MemoGemeente Zwolle
Concernstaf

Onderwerp Vaststellen bestemmingsplan Aalanden,
Botlek 52

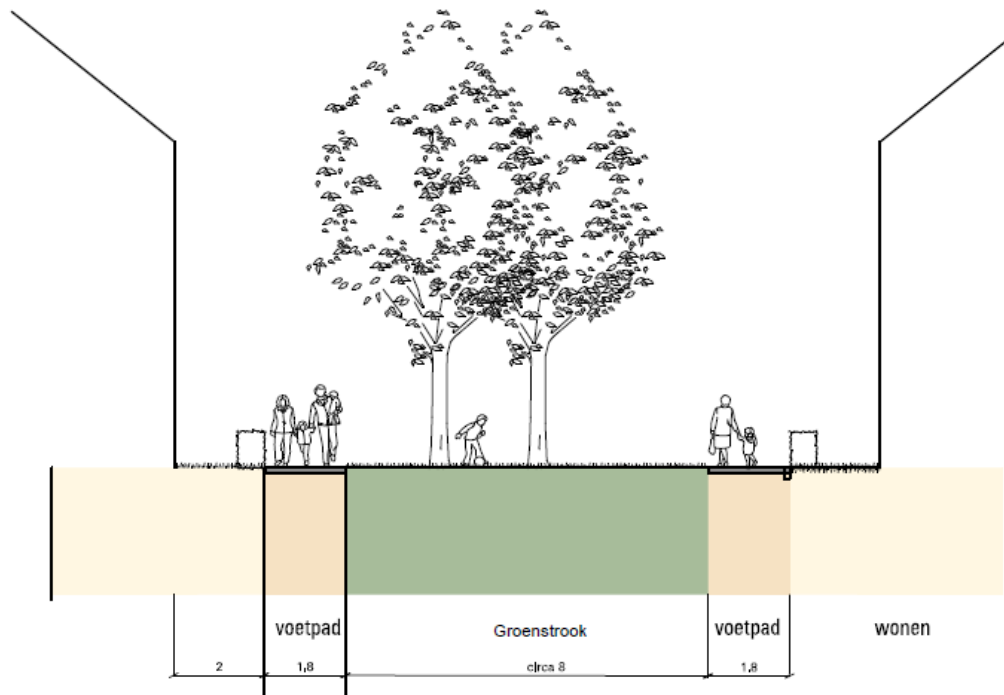
De bewonersvereniging stelt voor om een deel van de groenstrook van 16 meter te gebruiken voor extra parkeerplaatsen is.

Deze groenstrook is overigens geen 16 meter breed.

In het beeldkwaliteitplan is op pagina 14 abusievelijk een verkeerde doorsnede A-A, opgenomen. Dit blijkt ook uit de plattegrond hieronder, die op pagina 15 van het beeldkwaliteitplan is opgenomen, waarin deze strook ter plaatse van de doorsnede A-A ca 12 meter bedraagt.

In het beeldkwaliteitplan zal de doorsnede A –A worden aangepast. Hieronder is de aangepaste doorsnede opgenomen.
